## SCHRIFTLICHER BESCHEID (Regel 66 PCT)

**Bestimmte Mängel der internationalen Anmeldung**

### Fluid-Trennvorrichtung

(54) Title: DEVICE FOR SEPARATING FLUIDS

Fig. 1

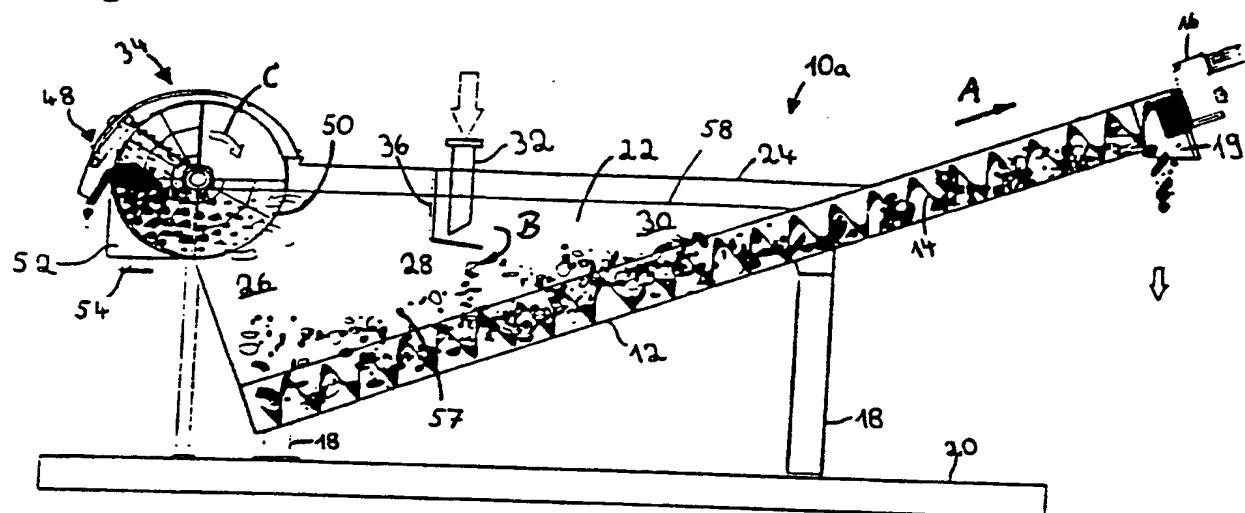
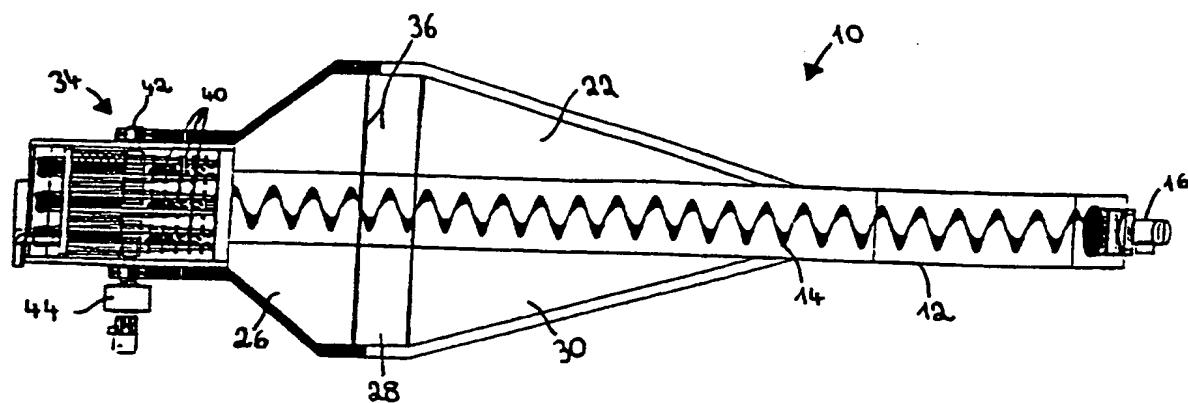
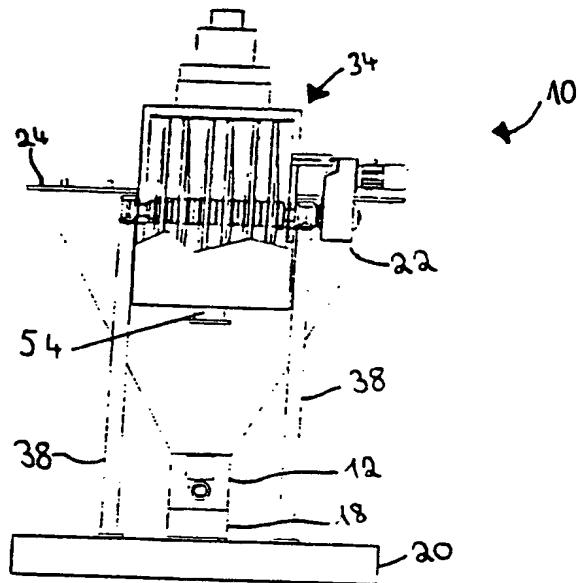
- 1.1 In claim 1 a "channel (12)" with an outlet (13) is claimed.

By definition a "channel" is a U-shaped tube the upper side of which is open. In contrast, the "channel (12)" in the figures appears to be closed at the top, at least above the liquid surface level of the tank (22), i.e., it does not appear to be a channel in the usual sense.

Further, according to claim 1, the filter tank (22) is arranged "above" the channel. According to the figures, however, the channel extends from the lower end up to far beyond the upper end of the filter tank. These two features of claim 1 are unclear in light of the figures.

- 1.2 According to claim 1, the rotary filter device is arranged "at the free end of the filter tank." It is impossible to understand and therefore unclear what location of the filter tank this is supposed to refer to.
  - 1.3 The significance of the feature that the separation material intake is provided "approximately in the center" of the filter tank is not clear. Such a definition is further unclear since it does not describe the intake location with adequate precision.

Der Anspruch 1 wurde unter Berücksichtigung der Ziffern 1.1, 1.2 und 1.3 des o.g. Bescheids redaktionell überarbeitet, wobei zur Vermeidung von möglichen unzulässigen Erweiterungen die Struktur des bisherigen Anspruches aufrecht erhalten wurde, wodurch andererseits die zweiteilige Abfassung des Anspruchs wenig Sinn machen würde, so dass der Anspruch einteilig nach Merkmalen gegliedert ist.
